AVVISO DI CHIARIMENTI n° 2

Gara – Procedura aperta per la fornitura di “beni e attrezzature scientifiche costituiti da una struttura meccanica e due bracci robotici” nell’ambito del progetto “New equipment for fusion 2 experimental research and technological advancements with rfx infrastructure (NEFERTARI)” – NextGenerationEU - CUP B53C22003070006

Quesiti tecnici relativi alla specifica FARHA-ONE_ MOCKUP_TEC-SPEC – Lotto1:

Fig. 1. disegno di assieme "tegola-chiavetta-locking bush"

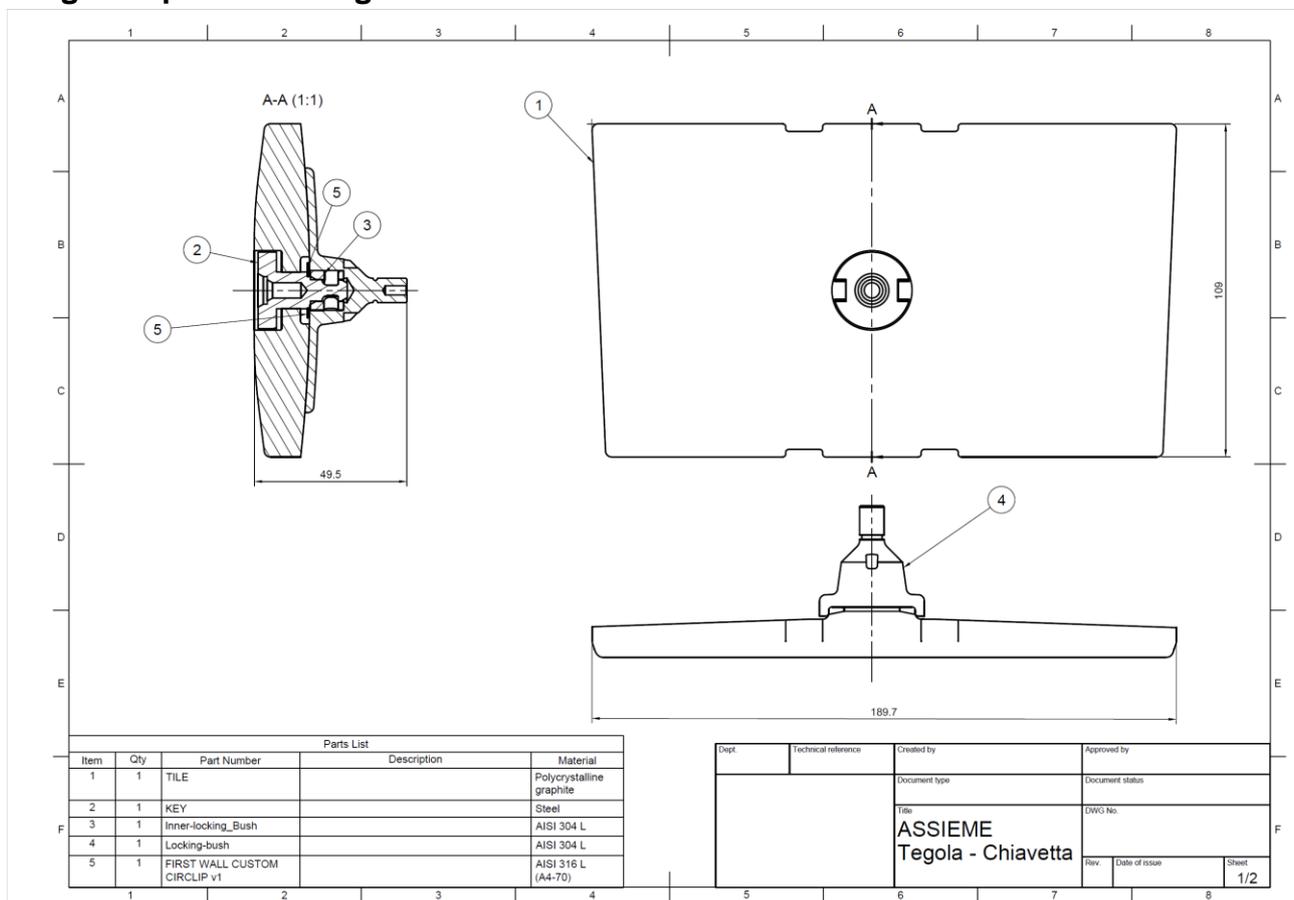
8) Sezione 4.9. Chiavette. È possibile avere un disegno di riferimento delle chiavette? Essendo l'elemento su cui ingaggia il manipolatore, che non è nello scopo di questa fornitura, risulta difficile definire quali siano le tolleranze che possano essere accettabili.

Risposta:

In fig. 1 è riportato il disegno di assieme "tegola-chiavetta-locking bush".

In fig. 2 è riportato il disegno della chiavetta.
